第5回 芳ノ元トンネル施工検討会  
議 事 概 要 （速 報）

1. 開 会
2. 議 事
  - ・ 調査掘削状況について
  - ・ トンネル掘削済み区間の地すべり対策について
  - ・ 今後のトンネル掘削における地すべり対策について
  - ・ トンネルの支保構造と施工方法について
  - ・ 九平トンネル・椿山トンネルの支保構造の変更と補助工法の追加について
3. その他
4. 閉 会

○審議結果

### 地すべり対策工の比較検討

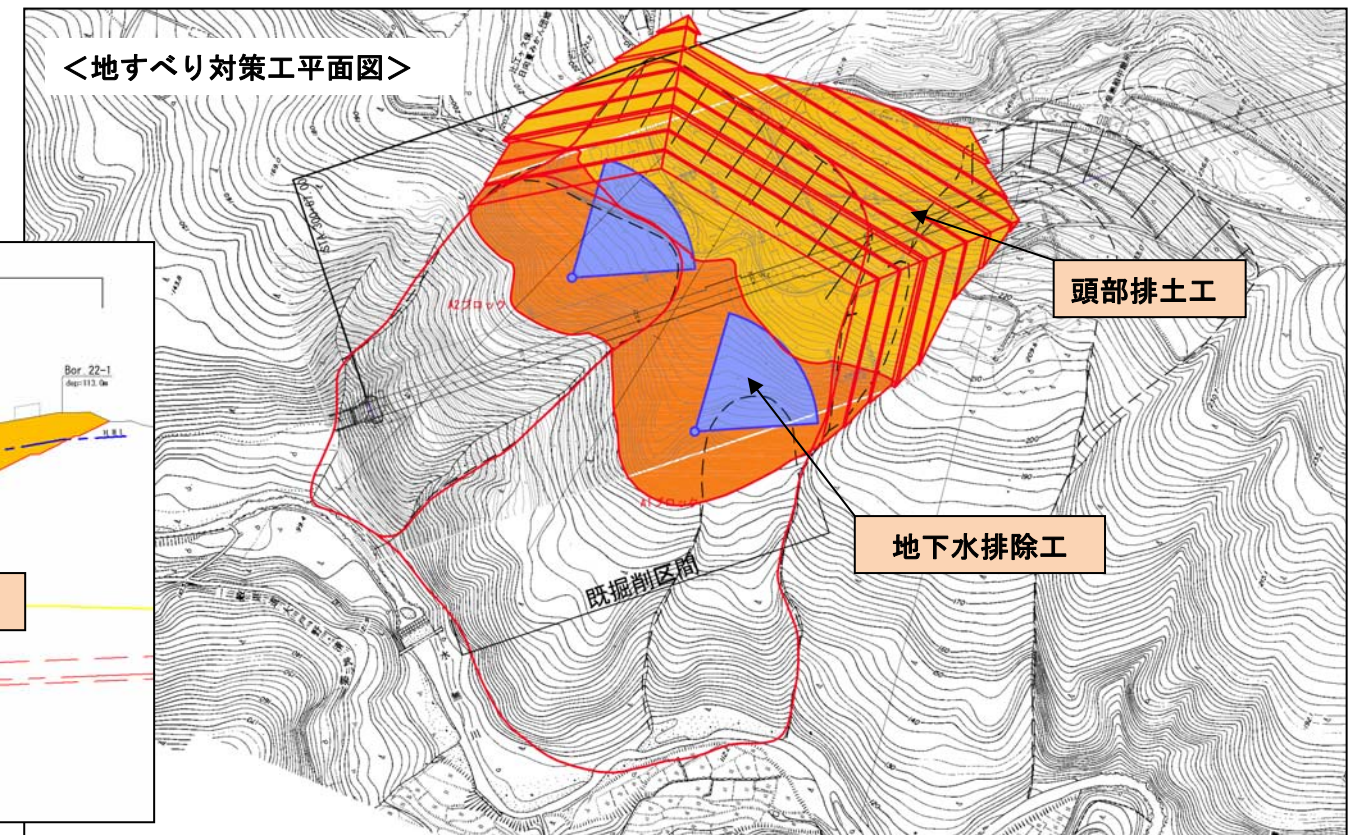
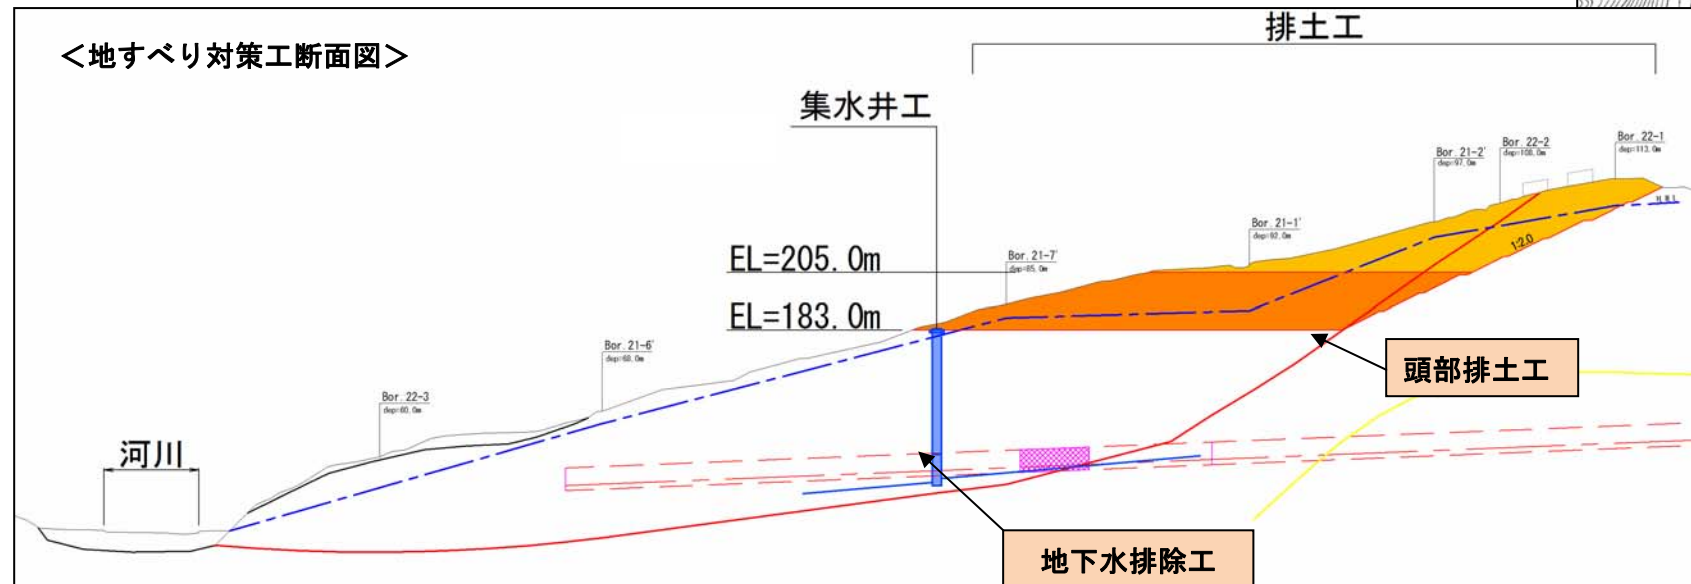
大雨に伴い変位が増加する傾向があるため、地下水位の上昇を抑制する「地下水排除工」に「頭部排土工」や「押え盛土工」を組み合わせて対策工法を較検討。

- ・ 頭部排土工+地下水排除工
- ・ 押え盛土工+地下水排除工
- ・ 頭部排土工+押え盛土工+地下水排除工

対策工法は、経済性や施工性に優れた「頭部排土工+地下水排除工」が妥当である。

### ③ 今後のトンネル掘削における地すべり対策について

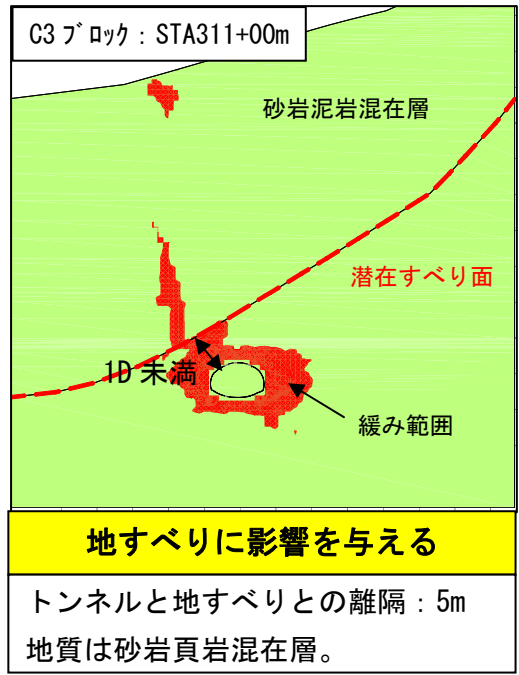
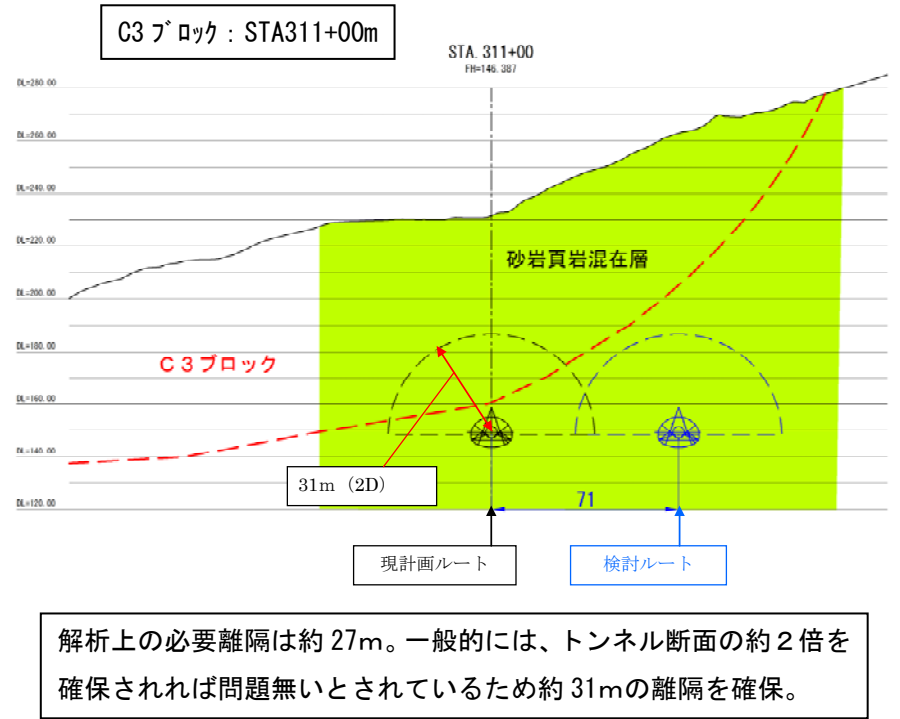
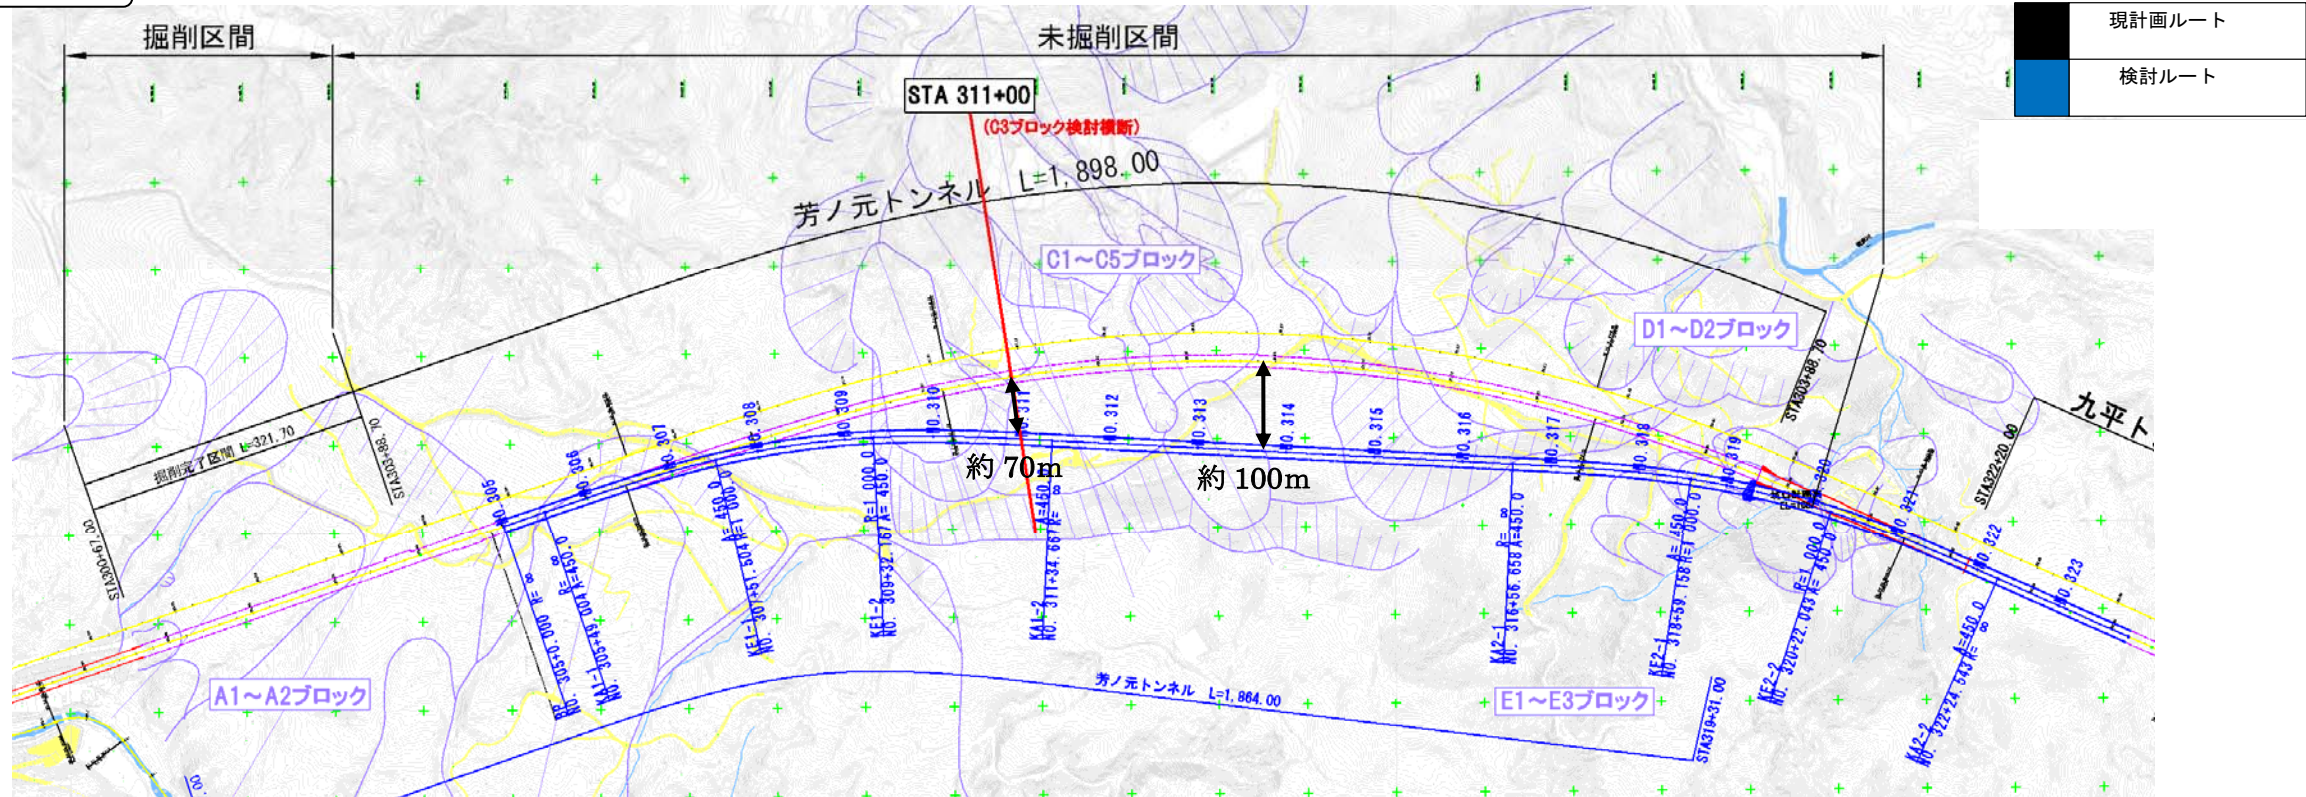
- ・トンネルの未掘削区間では、トンネルと地すべり面が一番近接するCブロックにおいて、数値解析の結果、トンネル掘削により地すべりに影響を与える可能性があることが判明した。
- ・対策として、当該ブロックの地すべり挙動も安定度区分Bのレベルにあることを踏まえ、トンネルの線形を変更して地すべりブロックから回避することとした。
- ・線形変更の幅は、地すべり面とトンネルの離隔を約31m（トンネル断面の約2倍）確保した結果、約70mとなった。
- ・変更したトンネルは、走行性で現計画よりやや劣るものの、道路構造令の基準値は満足。

#### 未施工区間の支保構造の変更

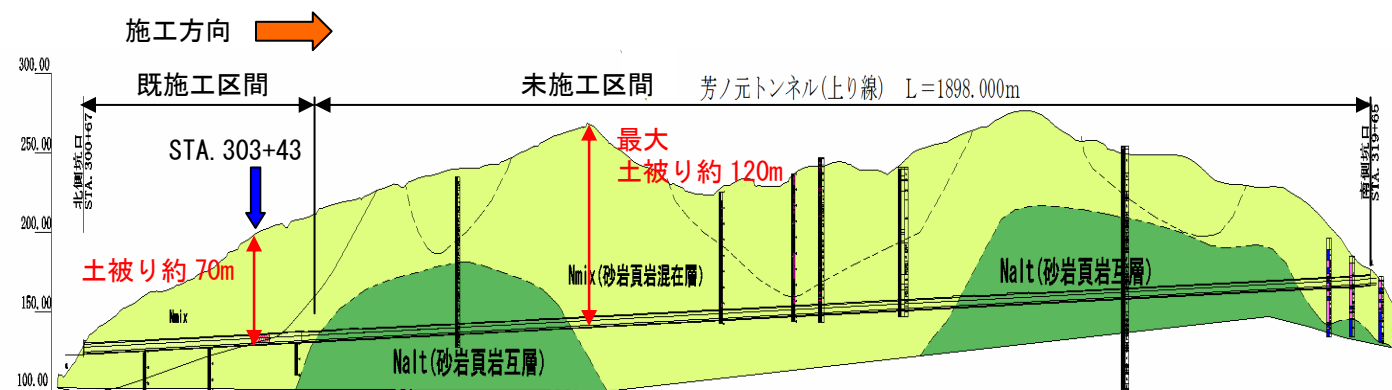
- ・ 既施工区間では標準的な支保構造（D I）を適用してきたが、土被りの増加とともに作用する荷重が大きくなった。
- ・ このため、剛性の高い特殊な支保構造（E-1）に変更した。
- ・ 今後も土被りの増加に伴い、トンネルに作用する荷重が増大することが想定されるため、トンネル形状を円形に近づけるとともに、より剛性の高い支保構造に変更することが必要である。

#### 未施工区間の更なる支保構造の剛性アップ

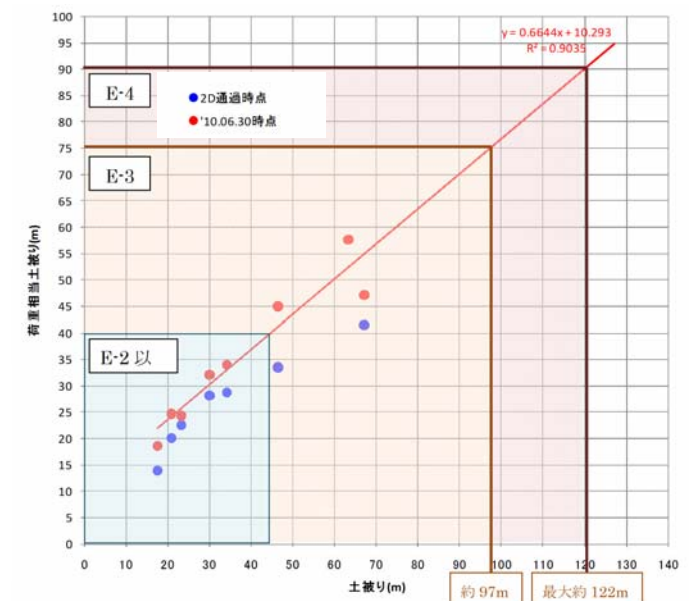
STEP1：既施工結果を基に、①地山物性値の決定、②作用荷重の決定

既施工区間での計測結果を基に3次元数値解析でのパラメータスタディを実施して決定する。なお、現行E-1パターンでの再現解析に利用する地山荷重については既施工区間での吹付けコンクリート応力、鋼アーチ支保工応力を基に推算して決定する。

STEP2：トンネル形状・支保構造を決定

現在の支保パターン(E-1)をベースに、トンネル断面形状と支保構造を検討する。具体的には、想定した複数の支保パターン案について数値解析を実施し、支保部材の応力が許容値を満足するトンネル形状と支保構造を選定する。

#### トンネル補助工法の追加

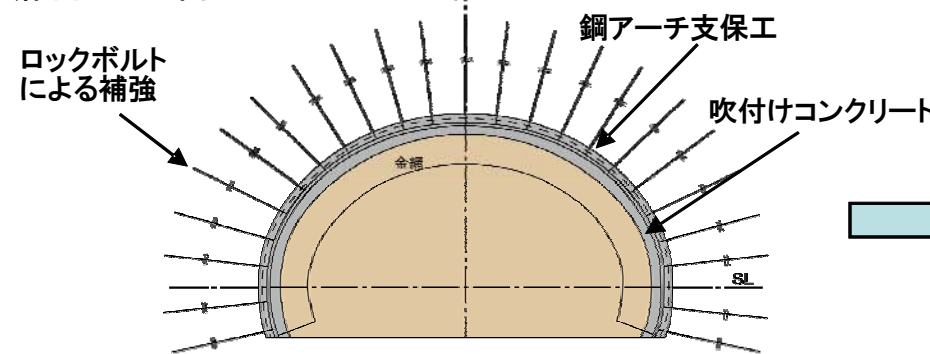
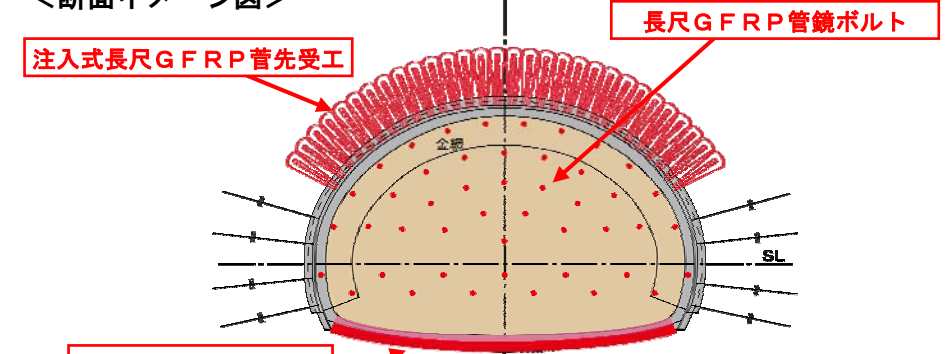
- ・土砂地山のため以下の現象が発生。  
このため、トンネル補助工法を採用してきた。
- (a) 天端からの崩落発生
- (b) 切羽面の亀裂による崩落発生
- (c) 天端及び脚部の沈下

既施工区間と同様の砂岩頁岩混在層の存在が確認されており補助工法の追加が必要である。  
工法は計測結果や数値解析から、下記のとおりとする。

- (a) 注入式長尺GFRP管先受工
- (b) 長尺GFRP管鏡ボルト
- (c) インバート早期閉合

芳ノ元トンネルの実績を踏まえた工法変更

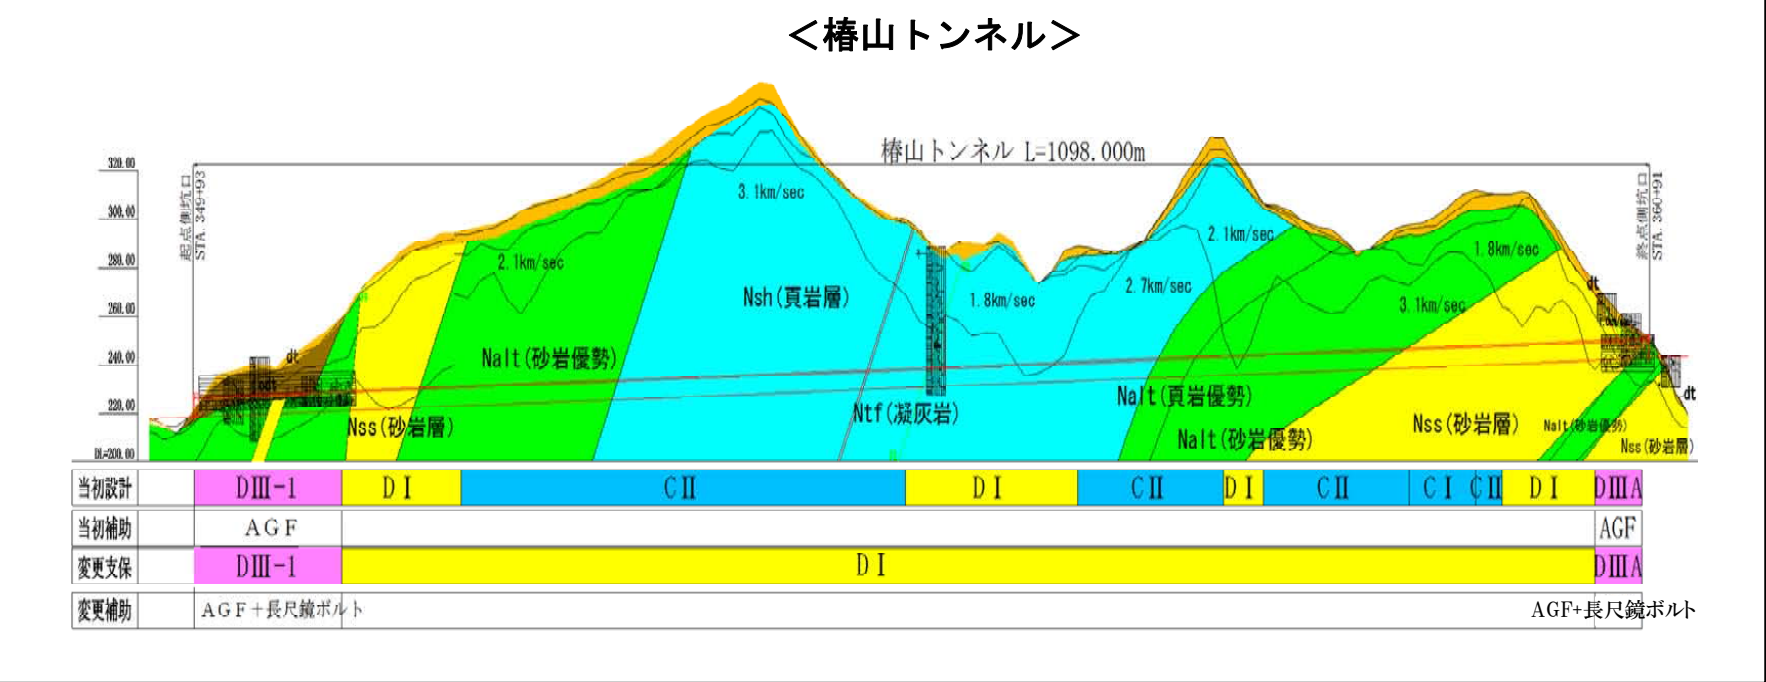
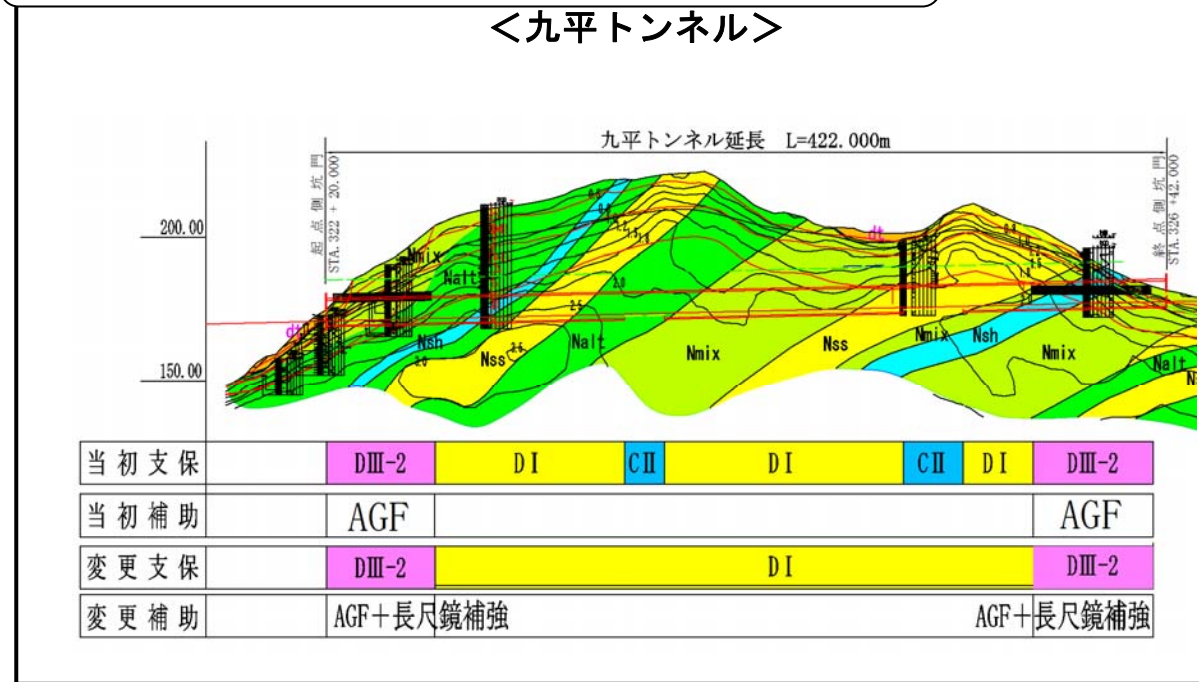
・芳ノ元トンネルでは土砂化した砂岩頁岩混在層が多く分布していることが施工段階で判明し、坑内変位や切羽の崩落等が顕著に確認されたため、計測結果や解析結果を踏まえて剛性の高い支保構造に変更するとともに、地山を緩めない補助工法を追加。  
 ・このため、九平、椿山トンネルでは芳ノ元トンネルと同様に一般部のC I, C IIはD Iパターンに変更が必要であると考えられる。また、坑口部では切羽崩落や天端の崩落を防止するための補助工法の追加が必要である。

芳ノ元トンネルには脆弱化した砂岩頁岩混在層が分布しており、近傍の九平、椿山トンネルも同様の地質が分布することが想定される。

脆弱化した地山の分布により坑口部において以下の現象の発生が予想される。

- (a) 天端からの崩落発生
- (b) 切羽面の亀裂による崩落発生

芳ノ元トンネルと同様に一般部のC 1, C 2はD 1パターンに変更される可能性が高い。

両坑口部においては、芳ノ元トンネルと同様の補助工法が必要であると考えられる。

- (a) 注入式長尺鋼管先受工 (AGF)
- (b) 長尺鏡ボルト
